COMUNE DI ALZANO LOMBARDO

Variante al Piano delle Regole e al Piano dei Servizi per la ridefinizione di un tratto del percorso ciclopedonale in zona “Frontale”

Adottato con deliberazione del Consiglio Comunale n. _____ del _____

Estratto dell'allegato alla controdeduzione dell'osservazione:

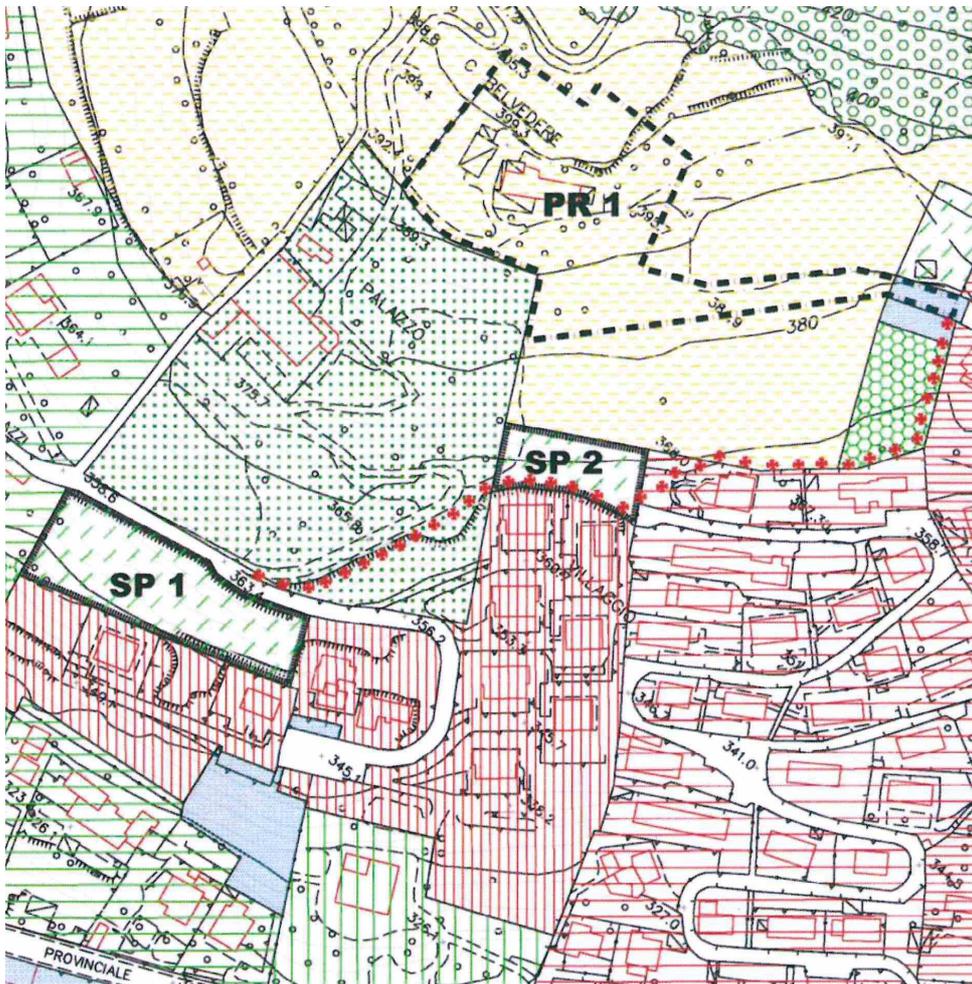
Tale osservazione venne esaminata nella seduta di Consiglio Comunale del 15.12.2014, e venne parzialmente accolta, proponendo *"la modifica del percorso pubblico di collegamento tra via Risorgimento e via Spiazzi, secondo lo stralcio planimetrico sotto riportato"*

Il percorso in rosso individua il nuovo tracciato alternativo approvato

Si riportano di seguito gli estratti della tavola B1/1 bis del Piano dei Servizi, nella configurazione approvata e della medesima tavola con le variazioni conseguenti alle proposte di modifica sopra illustrate:

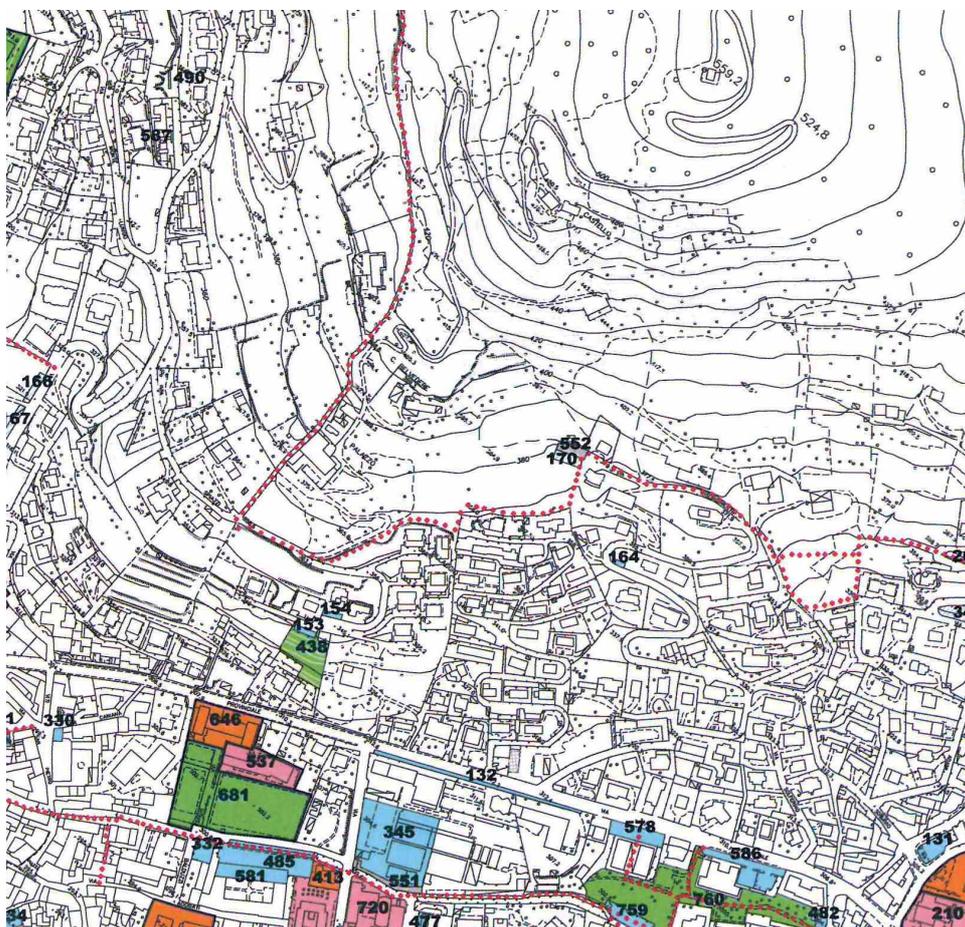
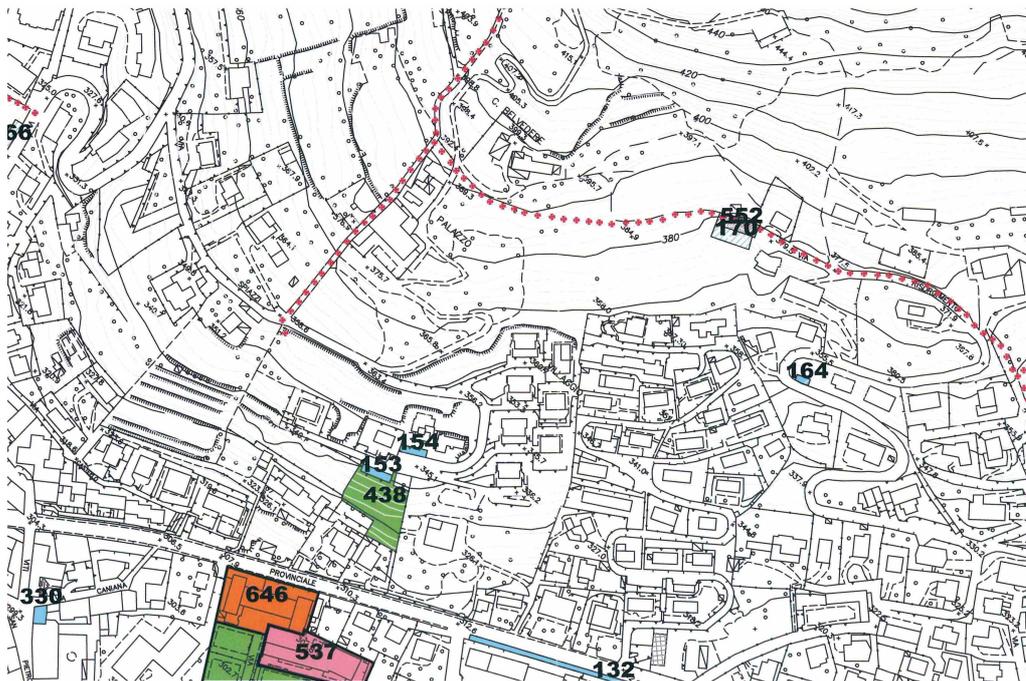
Previsione del PDS a seguito dell'accoglimento dell'osservazione

La nuova previsione del percorso proposta dalla presente Variante¹

Il percorso viene quindi ricondotto alla sua configurazione planialtimetrica originaria, in prosecuzione della via Risorgimento verso ovest, secondo un andamento lineare più consono ai caratteri delle curve di livello, conformemente alle previsioni del PGT previgente e del progetto del "PR7" così come approvato dal Consiglio Comunale.

1. Riconduzione della previsione di collegamento della parte terminale della Via Risorgimento, in prossimità dell'accesso al compendio del PR7, fino alla via Spiazzi, in corrispondenza del confine nord del mappale 2004 a monte del Castello, secondo l'andamento già previsto dagli elaborati del PGT previgente, confermati nel provvedimento di adozione del PGT “2.0” e fatti oggetto di progettazione nell'ambito del “PR7” approvato dal Consiglio Comunale in data 10.9.2014
